Mission régionale d'autorité environnementale

**Avis délibéré
sur le projet de construction d'un ensemble immobilier,
situé au 4-12 rue d'Alsace Lorraine
Gagny (93)**

N° APJIF-2023-035
du 26/07/2023

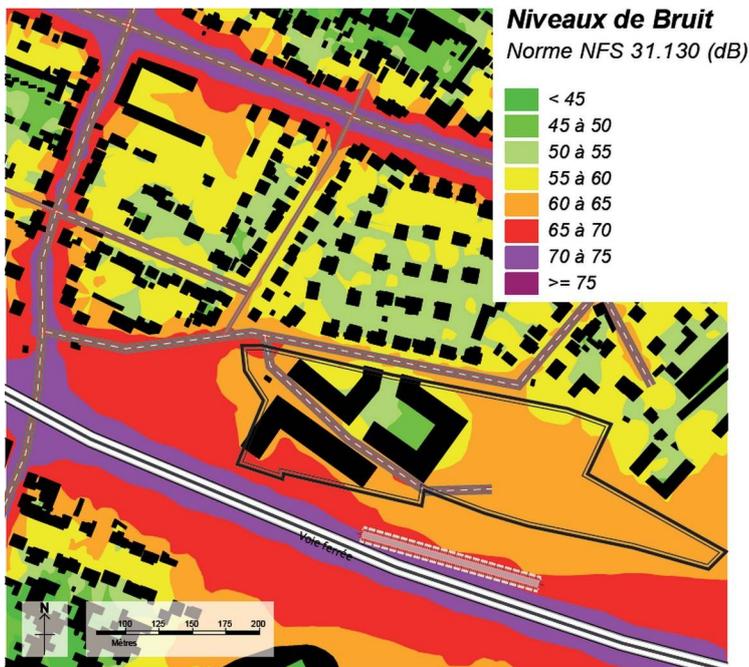
Le site est exposé au bruit lié au passage des trains sur les voies ferrées qui le bordent (transiliens E et P, trains à grande vitesse et trains de fret). Il s'agit d'une infrastructure de transport ferroviaire de catégorie 1 au classement sonore des infrastructures terrestres départemental (p. 272). L'existence d'une rampe de lancement pour des tests de trains, longeant les voies déjà existantes, est également mentionnée (p. 182).

L'étude d'impact note, lors des passages de train, des niveaux sonores de l'ordre de 75 dB(A) en moyenne et de l'ordre de 85 dB(A) lors des passages de train les plus bruyants (p. 282).

Figure 9 : Niveaux sonores à l'état projet (étude acoustique 2022 du maître d'ouvrage p. 48)

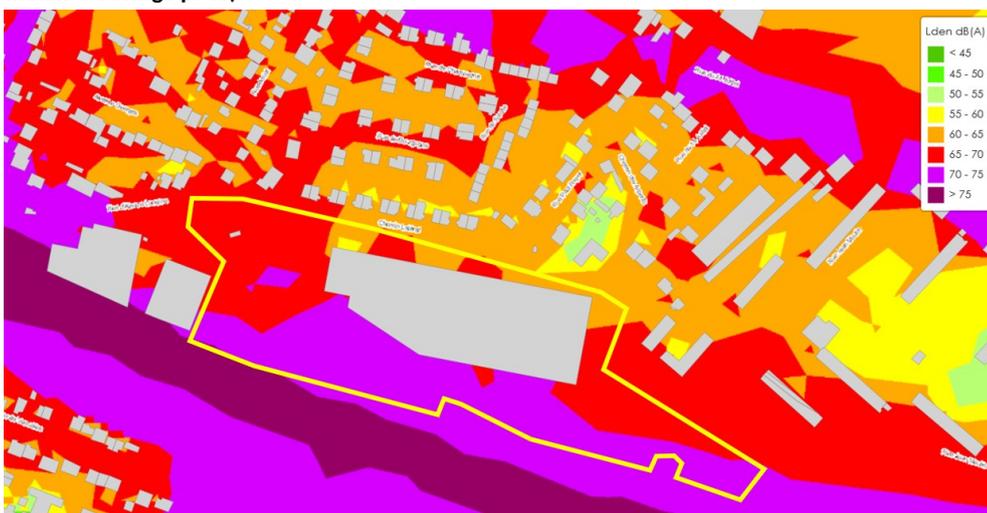
Les résultats issus de l'étude acoustique tenant compte du projet, tendent en particulier à démontrer que les niveaux sonores, pour les façades très exposées (sud des bâtiments n° 3 et n° 1, est des bâtiments n° 3 et n° 1 et ouest du bâtiment n° 3) seront globalement supérieurs à 60 dB(A) en période diurne et 50 dB(A) en période nocturne, et même supérieurs à 65 dB(A) en période diurne et 55 dB(A) en période nocturne, s'agissant des façades les plus exposées du bâtiment n° 3 (étude acoustique 2022, p. 47, voir Figure 9 ci-dessous).

L'Autorité note une différence significative entre la carte de bruit p. 48 (Figure 9) et les mesures de bruit apparaissant sur le site de référence de Bruitparif - observatoire du bruit (Figure 10). La différence peut s'expliquer partiellement par le choix du maître d'ouvrage de représenter les niveaux sonores constatés à quatre mètres de hauteur⁹ alors que la carte de Bruitparif se situe à taille humaine.

Les valeurs constatées correspondent à des niveaux excédant nettement les valeurs-cibles au-delà desquelles l'Organisation mondiale de la santé (OMS) considère que des effets néfastes pour la santé sont documentés ; pour le bruit ferroviaire, ces valeurs-cibles sont de 54 dB(A) en période diurne et 44 dB(A) en période nocturne¹⁰.

- se référer, pour caractériser les niveaux d'exposition des populations au bruit et définir les mesures d'évitement et de réduction nécessaires, aux seuils définis par l'OMS relatifs aux nuisances sonores d'origine ferroviaire, et de prendre en compte l'exposition des logements fenêtres ouvertes ainsi que les espaces de vie extérieurs ;
- revoir la conception du projet pour garantir une meilleure protection de l'ensemble des logements contre les nuisances sonores, en les éloignant davantage des voies ferrées et en privilégiant les types transversants ;
- démontrer, à l'appui des plans d'étage, que les logements projetés répondent à une recherche d'optimisation du calme, pour les différentes pièces à vivre et les terrasses.

Figure 11: Impact du talus sur les niveaux sonores en façades (étude d'impact, p. 467)
Impact du talus sur les niveaux sonores en façades (source TRANS-FAIRE, 2022)

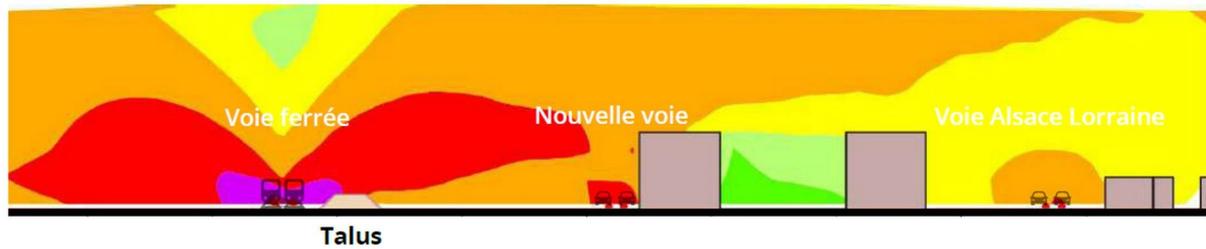
L'ambiance sonore apparaît légèrement plus modérée en cœur d'îlot, et au nord du projet étant donné l'effet de barrière des bâtiments puisque selon l'étude d'impact « *la construction des bâtiments fait obstacle au bruit et permet de réduire les niveaux sonores pour les résidences situées chemin latéral* » (p. 383). En outre, le talus existant le long des voies ferrées apparaît protecteur vis-à-vis de certaines façades (voir Figure 11).

Pour l'Autorité environnementale, la sensibilité au bruit en façade doit être appréciée en tenant compte du bruit ressenti dans les logements, notamment lorsque les fenêtres sont souvent ouvertes, notamment en saison chaude, et pourraient l'être davantage à l'avenir compte tenu du réchauffement climatique, ainsi que dans les espaces de vie extérieurs. Or, l'exposition au bruit d'origine ferroviaire est particulièrement forte pour les bâtiments n° 1 et n° 3, et ce malgré la présence d'un talus. Il apparaît ainsi nécessaire d'envisager des mesures d'évitement et de réduction complémentaires aux mesures d'isolation phonique des façades, visant à éloigner le plus possible l'ensemble des logements par rapport aux voies ferrées et, à défaut, à prévoir une configuration des logements adaptée.

Si le projet justifie le caractère peu exposé au bruit de certains logements (en l'espèce ceux donnant vers les cœurs d'îlot et le nord), il n'en va pas de même pour les autres, en particulier pour les logements mono-orientés, dont les façades sont les plus exposées. À ce titre, le projet doit démontrer que les mesures de réduction du bruit tendent vers un traitement équitable de la qualité sonore pour l'ensemble des futurs logements. S'agissant de l'orientation des logements, l'étude d'impact évoque une ambition pour « *que les séjours bénéficient d'un maximum de luminosité et les chambres de calme* » (p. 42), mais ne démontre pas que cette intention se traduit dans l'organisation des plans d'étages. Par ailleurs, selon l'Autorité environnementale, cette recherche de calme ne doit pas concerner seulement les chambres mais doit s'étendre à l'ensemble des espaces à vivre : séjours, terrasses, etc.
